PROGETTISTA		COMMESSA NQ/R23350	CODICE TECNICO -
	LOCALITÀ	ALTO TIRRENO		REL-VDO-E-11028
	PROGETTO	FSRU Alto Tirreno e Collegamento alla Rete Nazionale Gasdotti		Fg. 1 di 102

ISTANZA PER IL RILASCIO DELL'AUTORIZZAZIONE ALLA COSTRUZIONE E ALL'ESERCIZIO DELL'OPERA FSRU ALTO TIRRENO E COLLEGAMENTO ALLA RETE NAZIONALE GASDOTTI

RICHIESTA DI INTEGRAZIONI

ARPAL

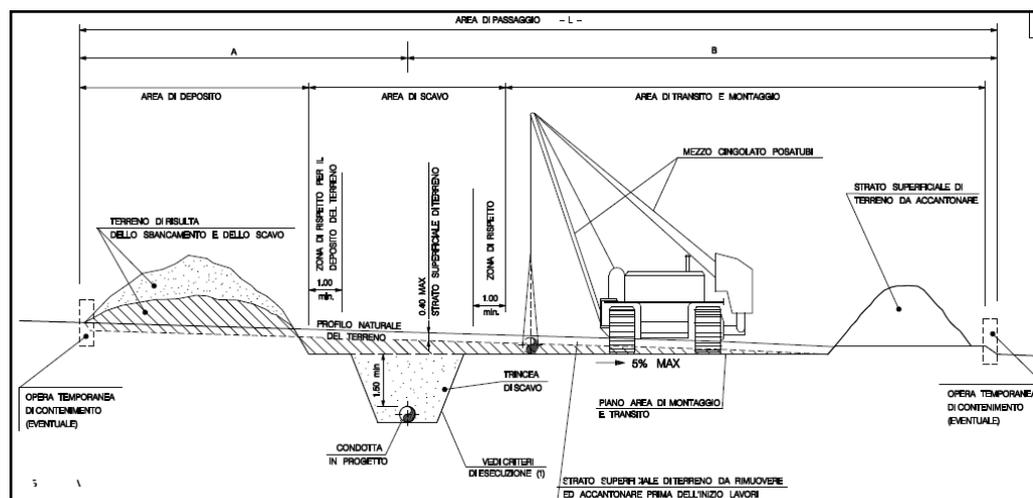
- deposito materiale scavato: si rende necessario che il proponente fornisca chiarimenti circa la gestione del deposito di tutto il materiale (terreno di risulta dello sbancamento e strato superficiale) lateralmente allo scavo stesso:

Il materiale scavato nei tratti in linea verrà depositato all'interno delle aree di passaggio interna alla cantierizzazione e lungo l'asse di scavo, separando il terreno di risulta dallo strato superficiale (top-soils), secondo lo schema mostrato in figura.

Figura 3.18-1: Esempio di punti di campionamento in prossimità delle possibili aree emmissive con evidenziato un buffer di 30 m

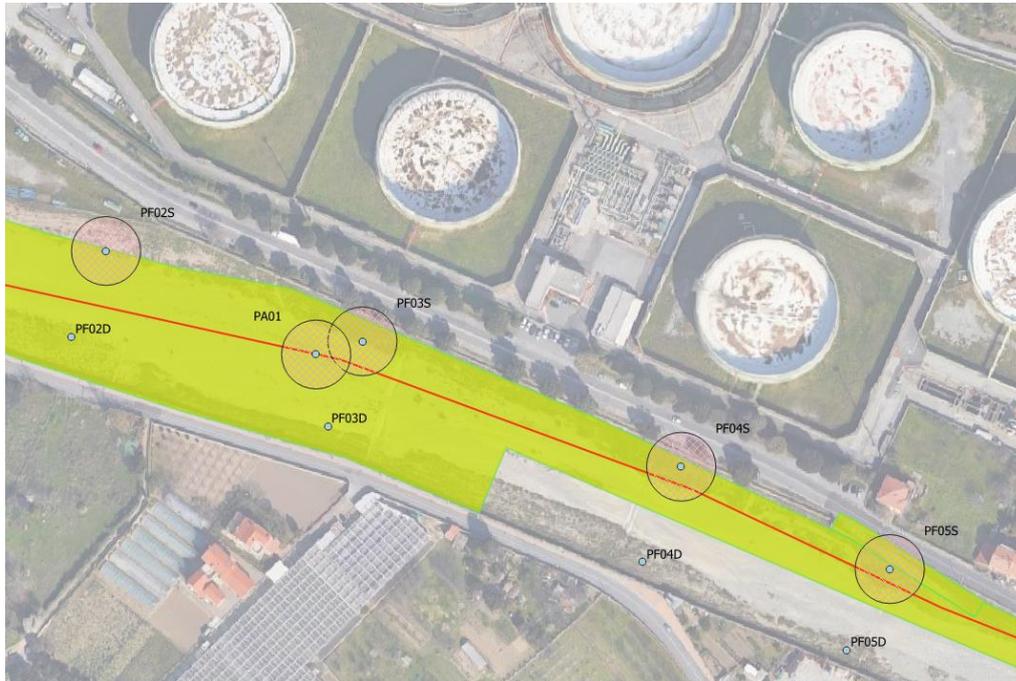
- **set analitico minimale:** alla luce del passaggio degli scavi per la realizzazione del metanodotto in prossimità di aree occupate, attualmente o precedentemente, da insediamenti che possono aver influenzato le caratteristiche del sito mediante ricaduta in atmosfera, si rende necessario che il proponente individui in maniera puntuale dette aree ed inserisca i parametri BTEX e IPA all'interno del set analitico;

Nei rapporti di prova verrà inserito anche lo Scheletro e Umidità residua a 105 °C. Per tutti i parametri il limite di rilevabilità sarà 1/10 delle CSC di Colonna A.

Figura 0-2 - Analisi delle interferenze per sovrapposizione mappale fra lo sviluppo geografico del Progetto FSRU e l'anagrafe dei Siti Contaminati regionale (UTM-WGS84) suddivisa per Area Nord e Area Sud.

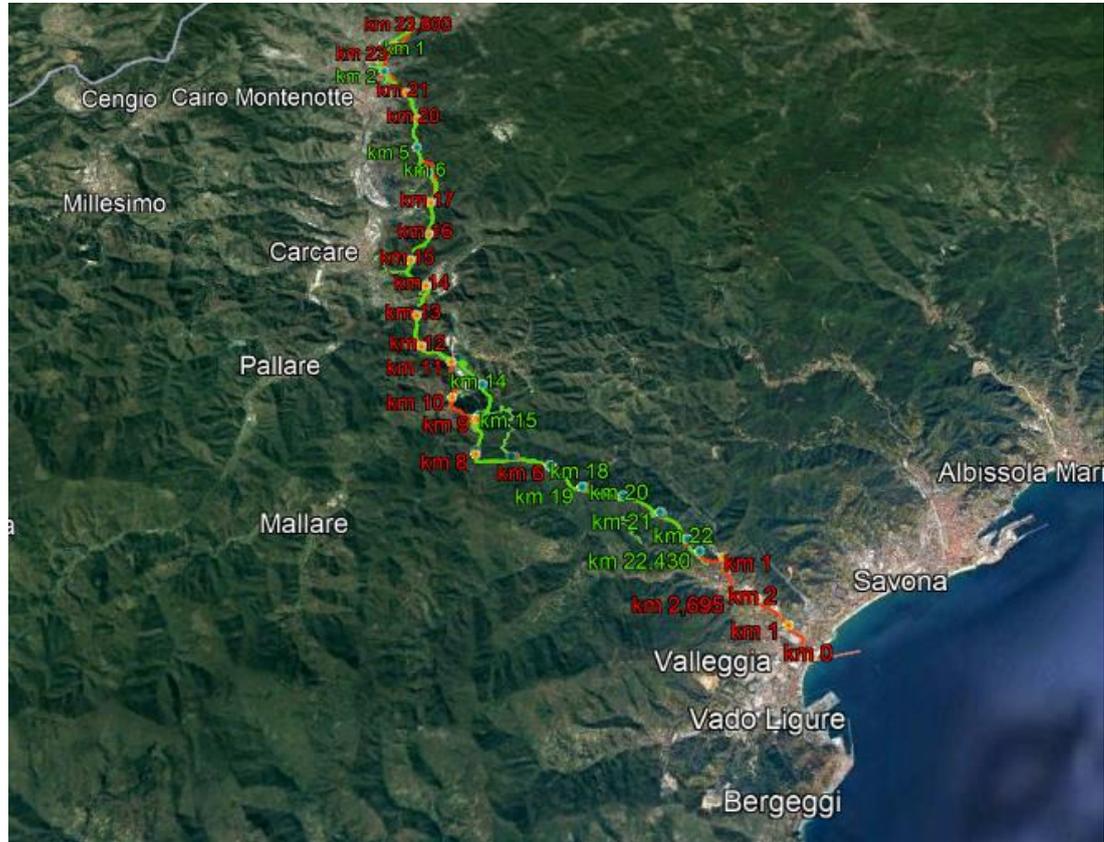
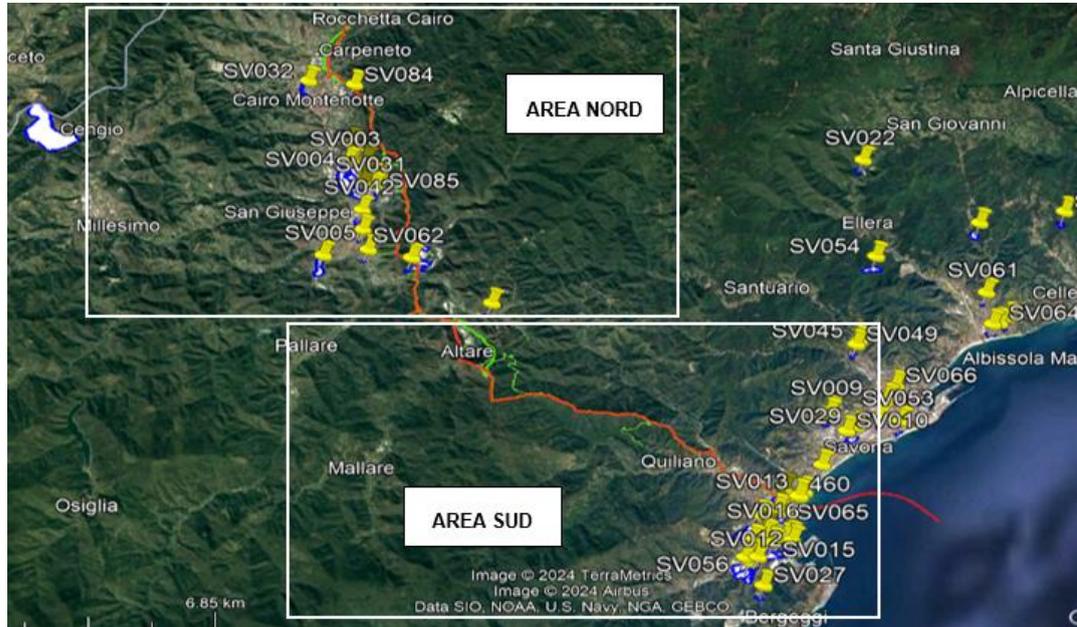
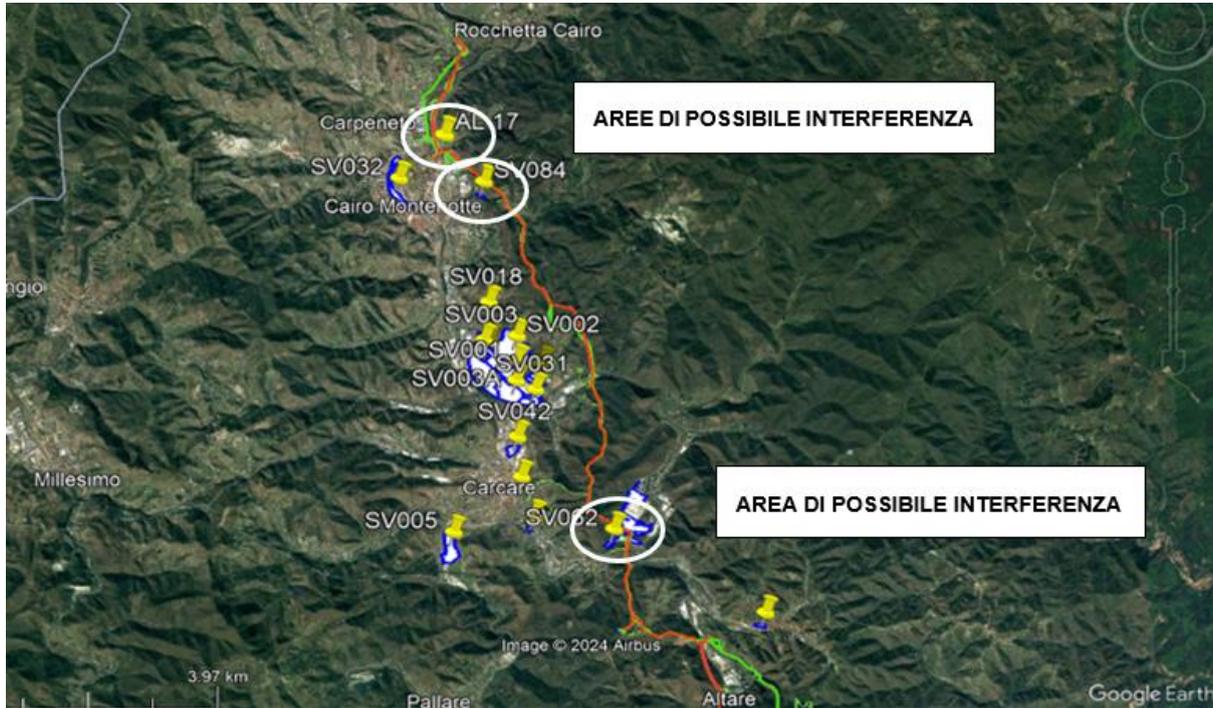
1. *sovrapposizione geometrica della tavola dell'Anagrafe dei Siti da bonificare con la tavola del tracciato del metanodotto. Sarà necessario produrre dedicati ingrandimenti delle specifiche aree di interferenza;*

Risultati dell'analisi delle interferenze con i Siti contaminati di Interesse Regionale (SIR)

Figura 3.20-1: Distribuzione delle concentrazioni superiori ai limiti delle CSC colonna A dlgs152/06 dei valori mediani (Q2) dell'atlante geochimico della Regione Liguria.

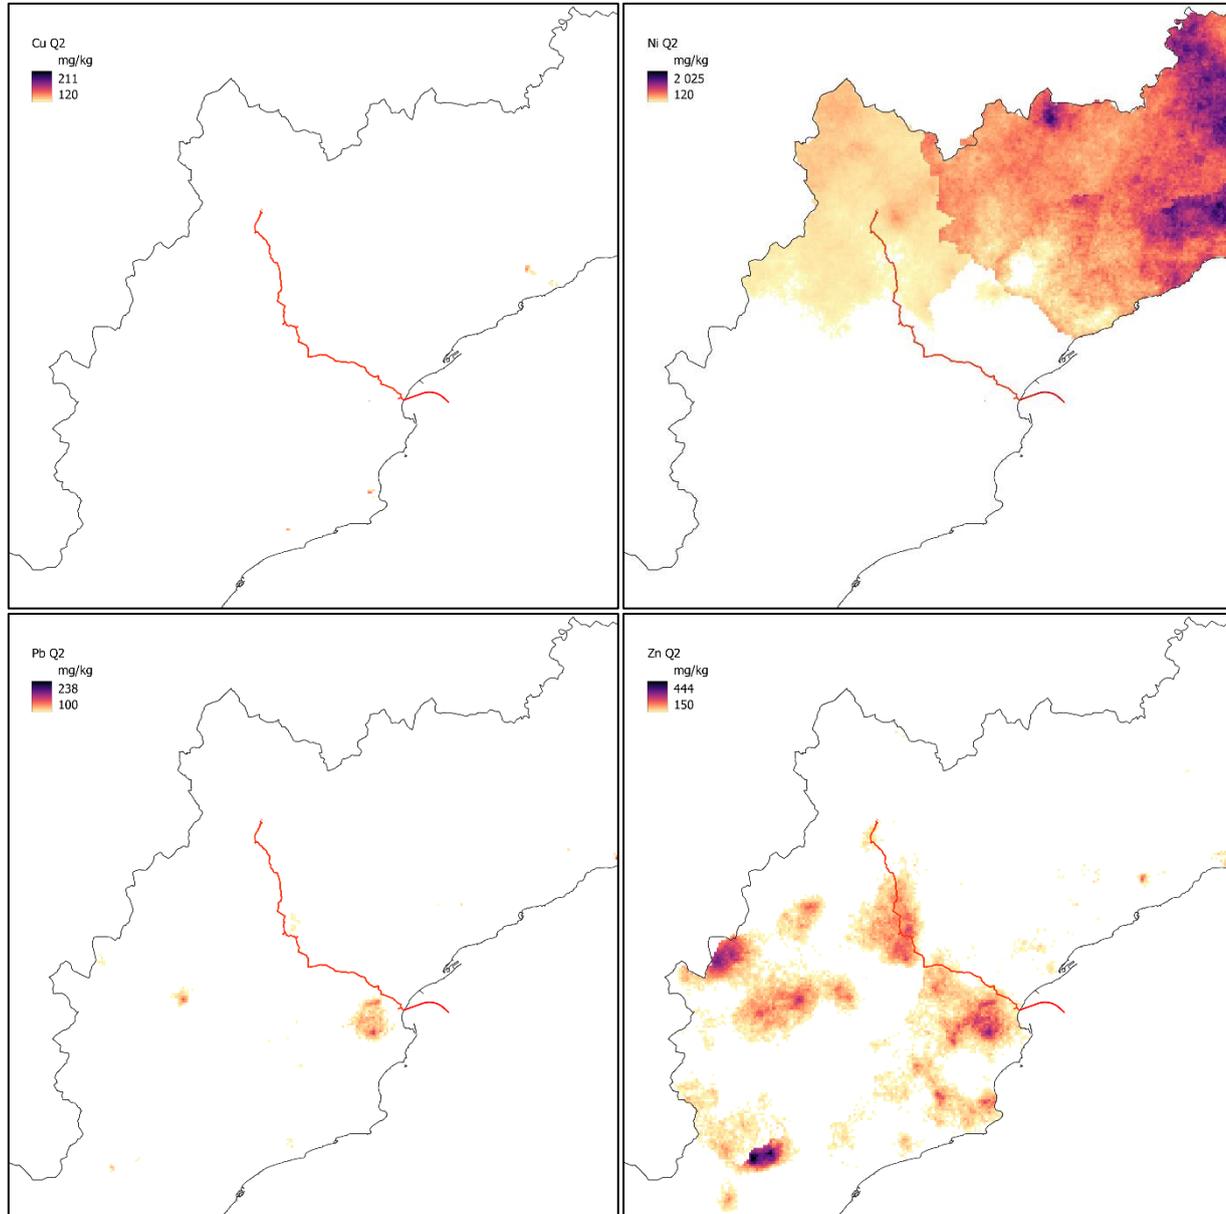
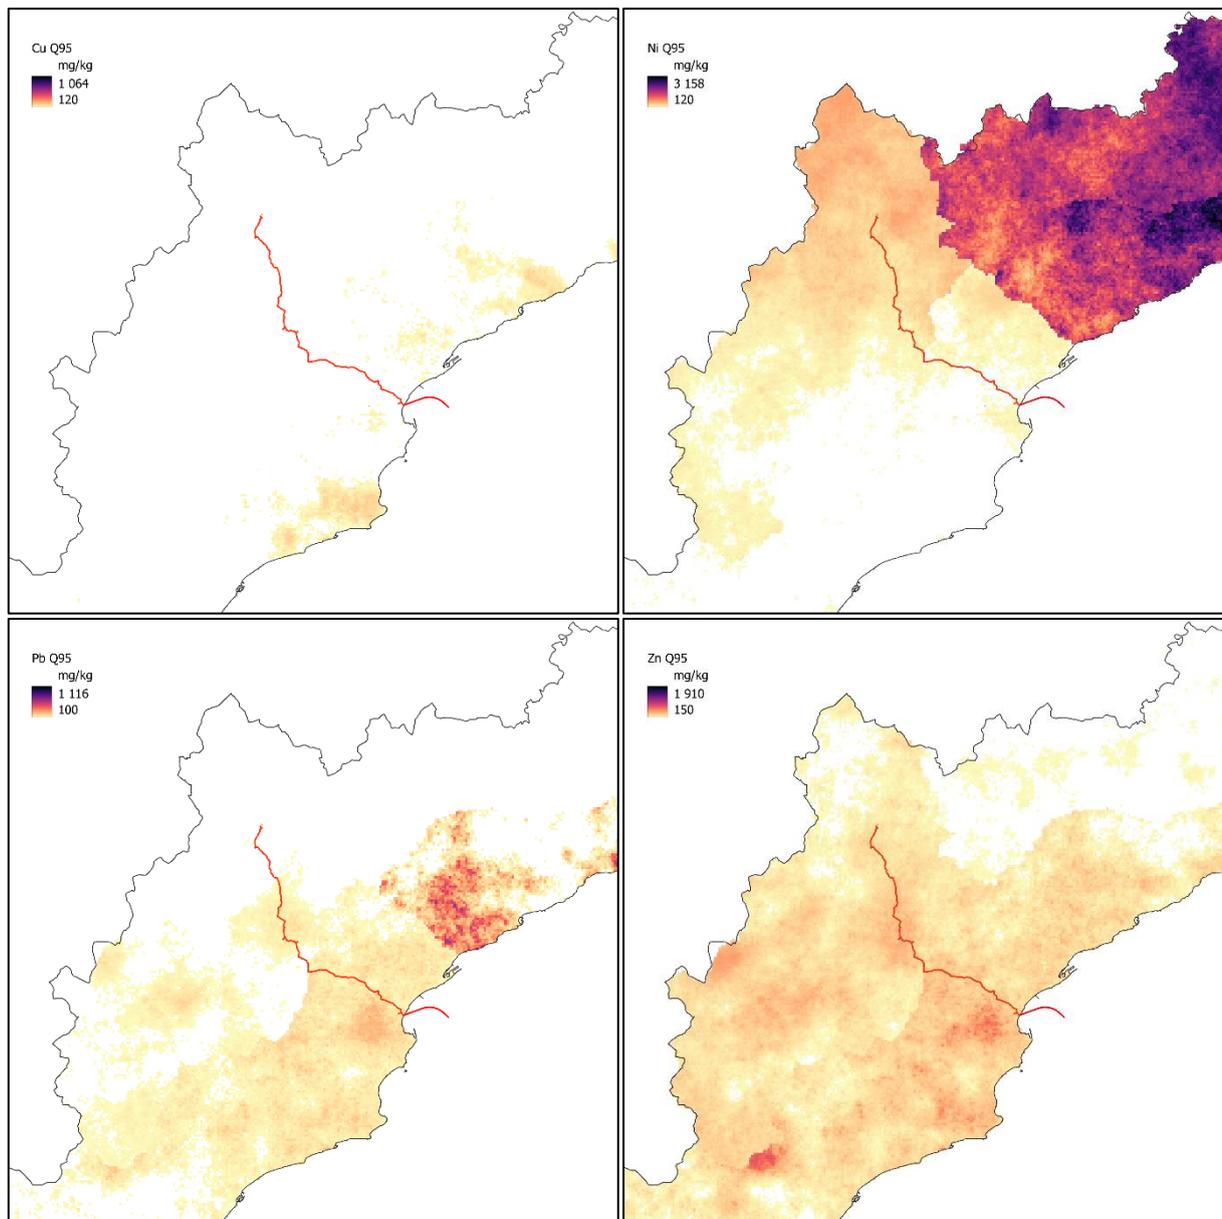
Non essendo stata svolta alcuna caratterizzazione dei materiali oggetto di scavo (ancorché in effetti non prevista in questa fase nei casi di riutilizzo in sito) non sono disponibili informazioni sulla qualità ambientale degli stessi e su eventuali superamenti delle concentrazioni limite di riferimento, anche per quanto concerne eventuali anomalie litologiche che richiederebbero l’attivazione della procedura di cui all’art.11 del DPR 120/2017 per la definizione dei fondi naturali (attività che prevede il coinvolgimento di ARPAL). Si deve infatti osservare, a questo riguardo, che il tracciato interessa porzioni territoriali che l’Atlante geochimico regionale mostra interessate da diverse anomalie geochimiche, legate alla natura litologica del substrato, e, in particolare, di arsenico.

Le elaborazioni si riferiscono ai soli parametri Q2 (valori in mg/Kg) e Q95 (valori **Errore. L'origine riferimento non è stata trovata.**), riportati in grassetto nell'elenco di cui sopra. Questi ultimi rappresentano le concentrazioni statistiche che, sempre secondo l'Atlante Geochimico, si dovrebbero riscontrare su ciascun punto indagato al 50° percentile (il 50% delle elaborazioni statistiche in quel pixel di lato 200 m x 200 m ricade sotto questo valore soglia) o al 95° percentile (il 95% delle elaborazioni statistiche in quel pixel di lato 200 m x 200 m ricade sotto questo valore soglia). I valori di Q95 sono quindi sempre superiori ai valori di Q2 in quanto rappresentano una probabilità superiore (95% contro 50%) di ottenimento di un valore effettivo di concentrazione inferiore a quella soglia per quel determinato parametro.
